MINISTERO DELL'AMBIENTE E DELLA TUTELA DEL TERRITORIO E DEL MARE

COMMISSIONE TECNICA DI VERIFICA DELL' IMPATTO  
AMBIENTALE - VIA E VAS

Parere n. 3135 del 04/10/2019

<b>Progetto:</b> ID VIP 3064	<b>Istruttoria VIA</b> Permesso di ricerca di risorse geotermiche finalizzate alla sperimentazione di un impianto pilota denominato "Cortolla".
<b>Proponente:</b>	Renewem s.r.l.

**VISTA E CONSIDERATA** la Sezione geologica ortogonale del campo geotermico in cui sono riportate le temperature attese (in alto la corrispondenza con la sezione della carta CARG) di fianco riportata:

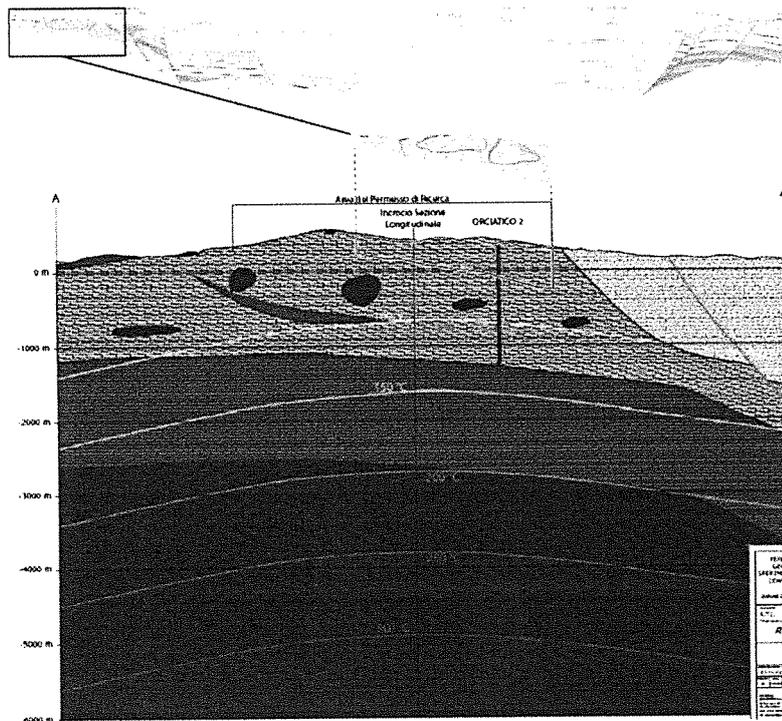
**CONSIDERATO E VALUTATO** che tutti questi elementi sono stati ritenuti indicativi dell'esistenza, nell'area di interesse, di un campo geotermico di caratteristiche idonee ad uno sfruttamento della risorsa su un periodo di conveniente durata e che gli stessi costituiscono una base conoscitiva adeguata ai fini della

costruzione del modello geologico-strutturale descritto in questa sezione del parere. Tutto questo, in particolare, tenuto conto della sua successiva applicazione, attraverso ulteriori passaggi e strumenti di simulazione, come base del modello numerico utilizzato per le valutazioni relative ai possibili fenomeni indotti nel sottosuolo dalla realizzazione del progetto, e in particolare alla **sismicità indotta/innescata** e alla **subsidenza**.
